Erweiterung Altfriedschule

Planbezeichnung:
Schnitt D-D, Turnhalle Bestand

Freigabe Bauherr:	Maßstab 1 : 50	Gez. st
Datum	Blattgröße A0 (1189 x 841)	Datum 24.05.2022
Freigabe Architekt:	Planungsphase: Ausführungsplanung	Plannummer: AR 5 S3
Datum		Index a

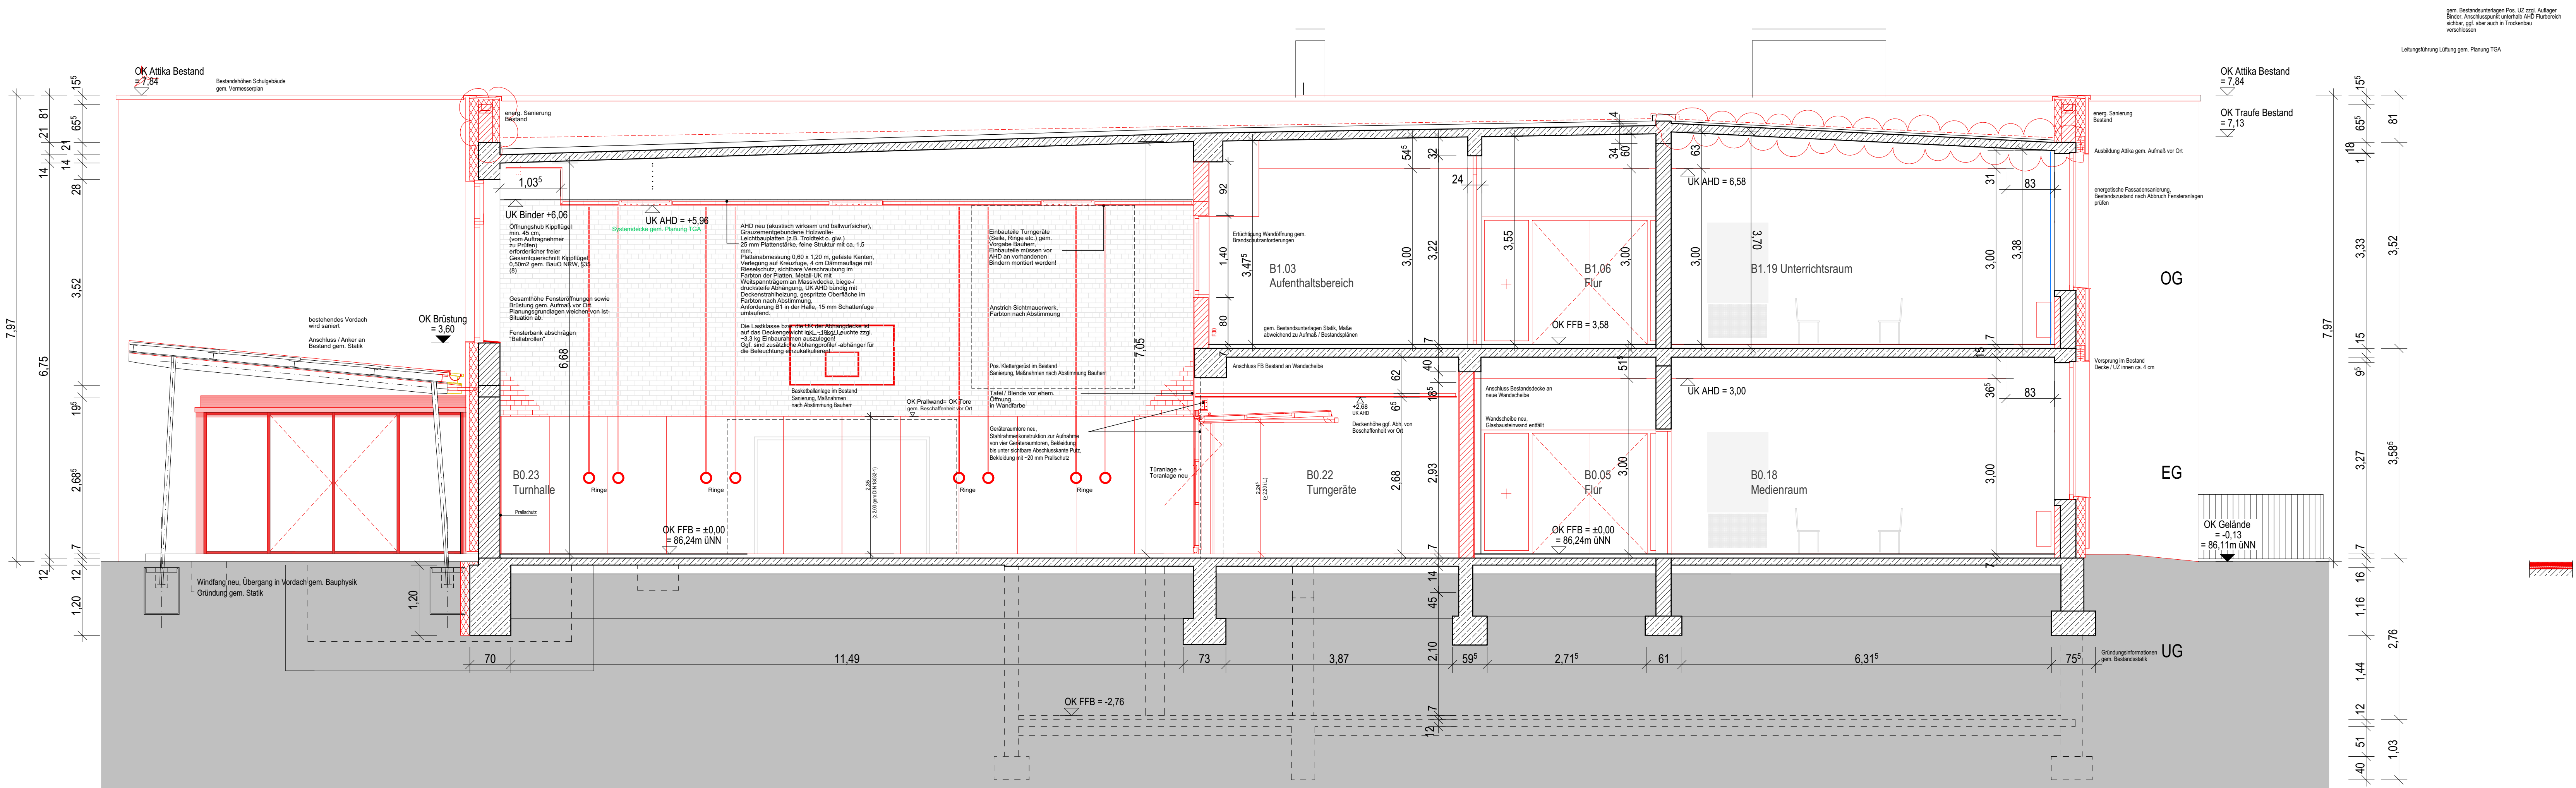
h		
g		
f		
e		
d		
c		
b		
a		
20.06.25	Anpassung Schnitt gem. Aufmaß und Absprachen	lg
-		
Datum	Index Änderung	Gez.
